Referencia : Solicitud de la patente de modelo de utilidad denominada:
**“CERRAMIENTO PARA LA DISTRIBUCIÓN DE FIBRA
ÓPTICA INTEGRADO CON UN SISTEMA DE
CONVERSIÓN DE FIBRA ÓPTICA A ETHERNET”**

Solicitante : **SILVER LTDA.**

RESPUESTA A REQUERIMIENTO

Cuadro Comparativo 1

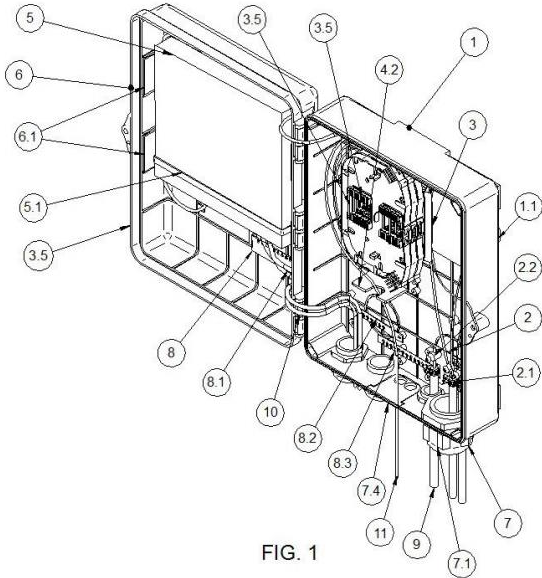
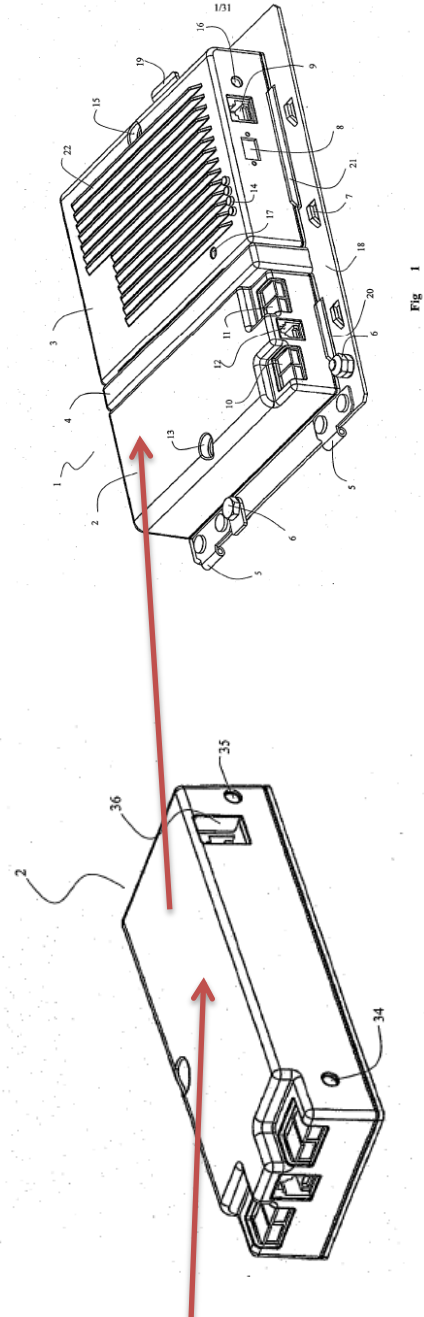
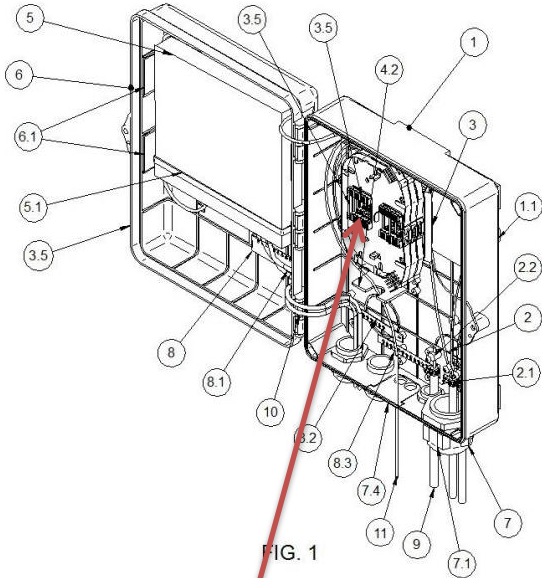
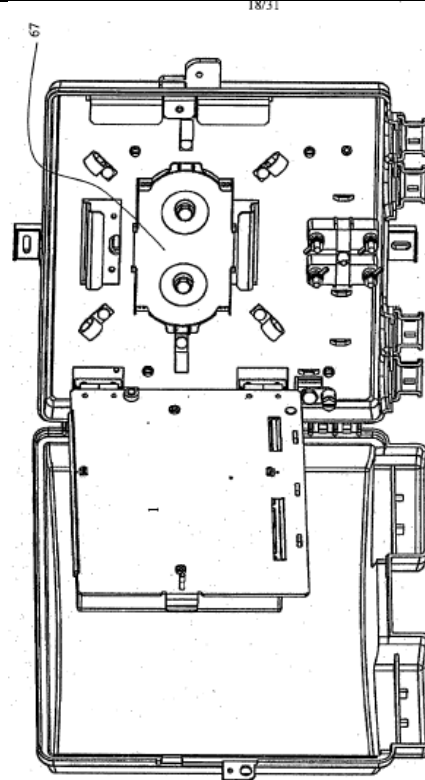
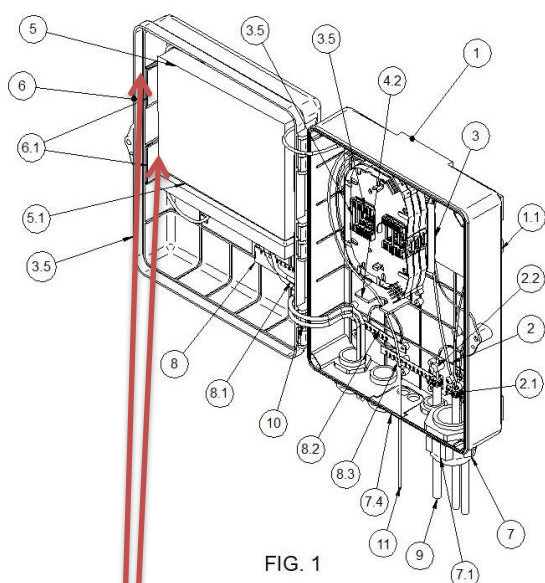
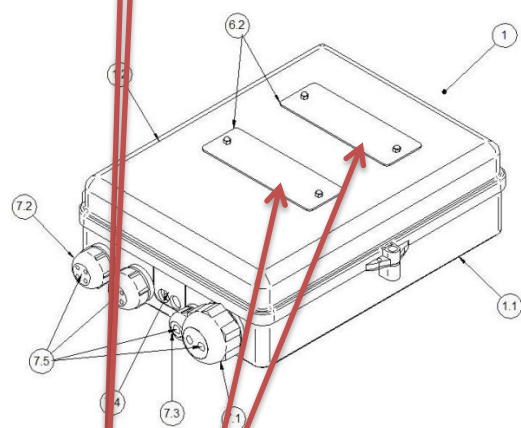
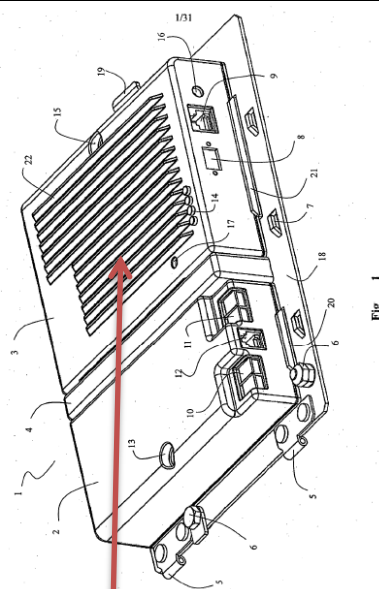
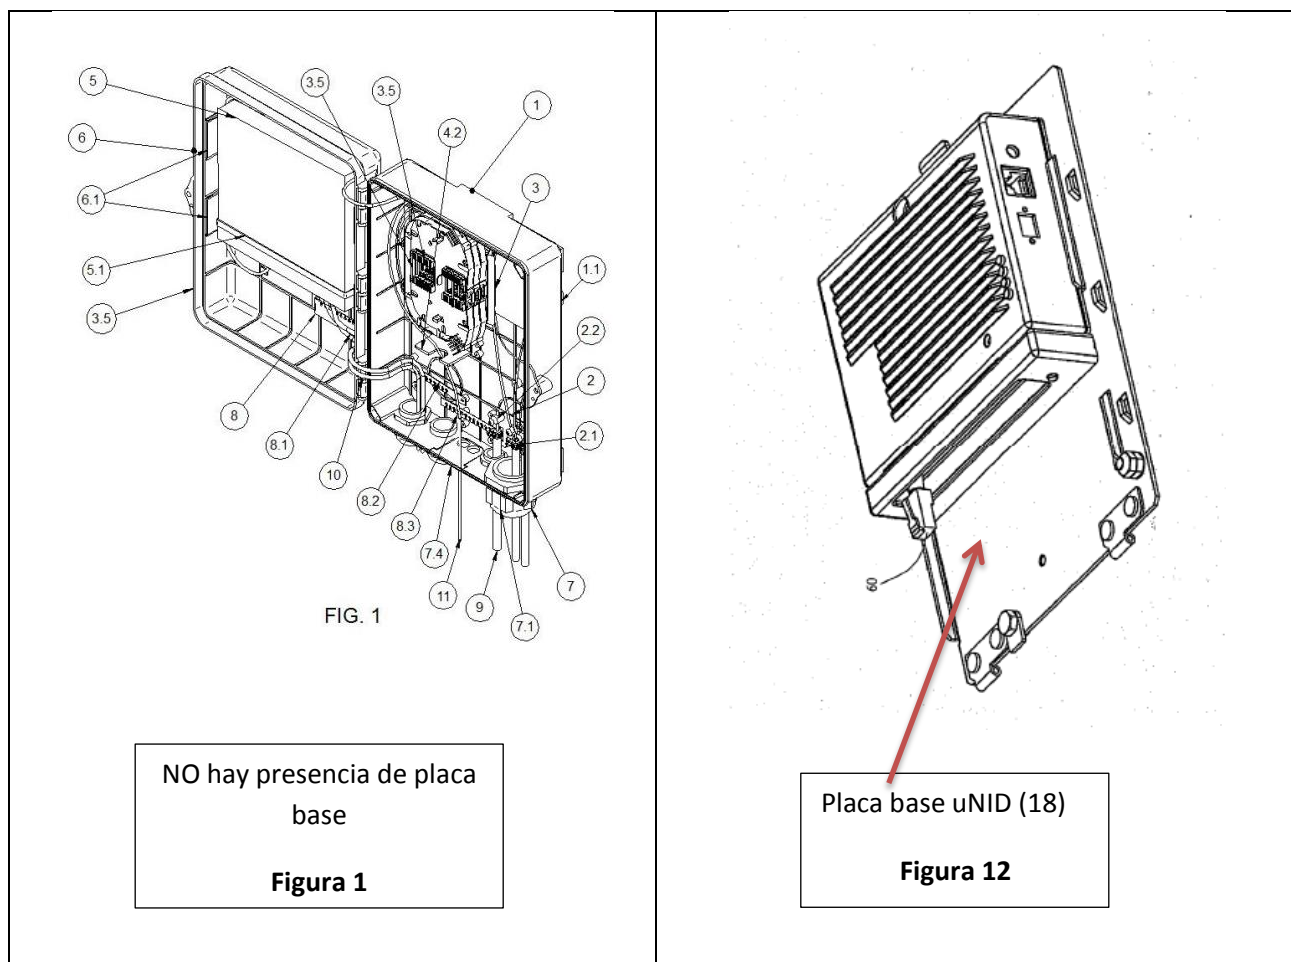
Invento de la Solicitud Elementos esenciales enunciados en la Reivindicación 1	D4
 NO existe módulo módem. Figura 1	 Módulo módem (3). Figura 1

NO existe módulo acceso uNID

Módulo acceso uNID (2).
Figura 1

Presencia de bandejas para
cables de fibra óptica (3.5).

NO hay presencia de bandejas para
cables de fibra óptica

Intercambiador de calor (6, 6.1 y 6.2)

Disipador de Calor (22) de
Diferente configuración

Las principales diferencias identificadas entre la invención respecto a D4 son las siguientes:

- La invención no hace mención ni muestra en sus dibujos un espacio de módulo módem como sí lo posee D4. Esto significa una diferencia de circuitos, una funcionalidad menos a D4 y para la invención representa un ahorro de espacio.
- La invención está enfocada sólo a señales y cables de fibra óptica, mientras que D4 menciona la posibilidad tanto de tecnología de fibra óptica, como la de tecnología de xDSL (ADSL, VDSL y SDSL en sus diferentes versiones), de par de cobre.

- La invención contiene un intercambiador o disipador de calor; y aunque D4 lo muestra en forma de aletas; la invención lo ha determinado mediante un radiador y placas metálicas colocadas en secciones estratégicas de la base que se evidencian diferentes a las de D4 lo que representa una mejora en las dimensiones y la disipación de calor; y también evitar reinicio de los circuitos por sobre calentamiento.

- La cantidad y disposición de bandejas de fibra óptica presentes en la invención reclamada permite pasar de una señal y cable de fibra óptica a 8 salidas Ethernet. Esta característica no es visible en D4.
